荣经县山川煤业有限责任公司中学煤矿整合工程

竣工环境保护验收小组意见

图 1 环评中井下采掘工艺流程示意图

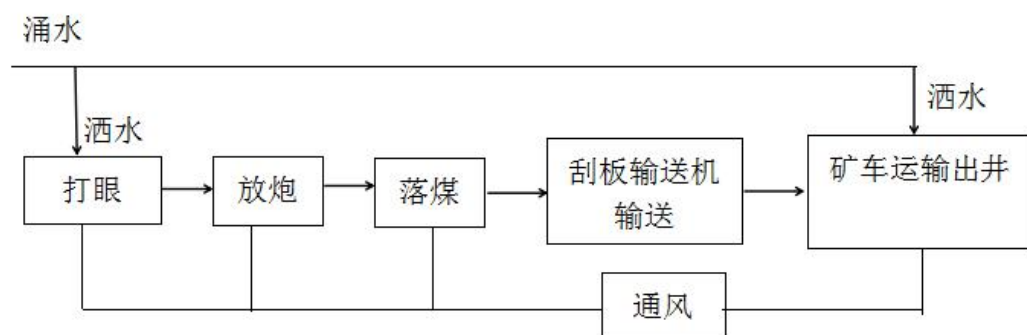
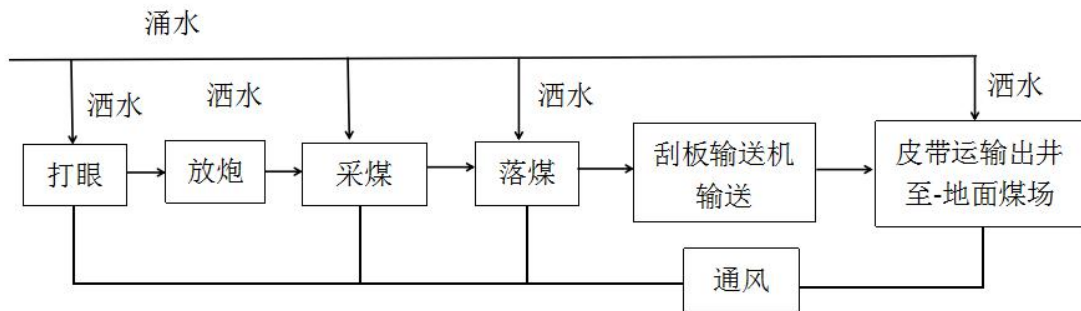
项目环评中，采用打炮开采工艺，由人工进行装煤。实际建设过程中，由于技术改进，不再使用人工装煤，矿车运输，现采用机器采煤，皮带输煤技术。此为技术进步，不改变项目生产主要工艺。变动情况如下：
